2019年10月31日
日本原子力発電株式会社

敦賀発電所1号機の廃止措置計画変更認可申請について

敦賀発電所 1 号機 廃止措置計画変更認可申請の概要

＜参考＞圧縮減容装置の概要

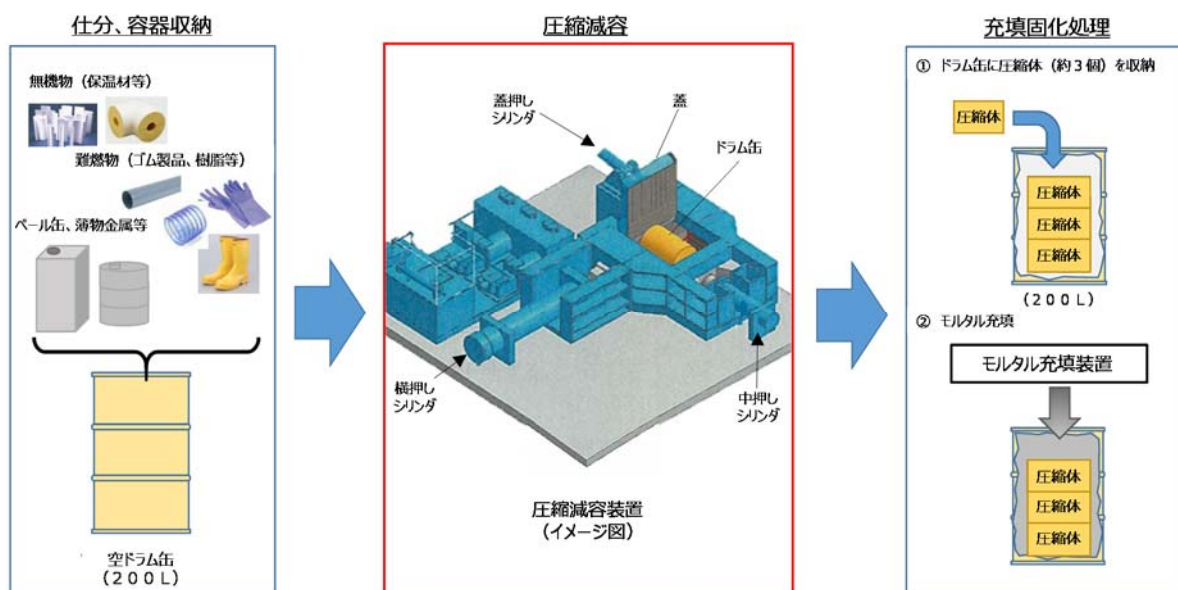
敦賀発電所 1 号機の廃止措置工事や運転中に発生した放射性廃棄物の圧縮減容を目的に圧縮減容装置を新たに導入すること、また、タービンローター等の大型の解体撤去物に関する保管方法等について、廃止措置計画の変更認可申請を行った。

- 圧縮減容装置を導入し、放射性廃棄物を減容することや、当該装置の使用期間を追加
- タービンローター等の大型の解体撤去物について、こん包等により汚染の広がりを防止した上で保管することを追加

○圧縮減容装置は、放射性廃棄物を収納したドラム缶を 3 方向から圧縮し、約 3 分の 1 に減容する。

- ・ 寸法（縦×横×高さ）：約 5 m×6 m×3 m
- ・ 圧縮力：約 300 トン
- ・ 設置場所：タービン建屋 1 階
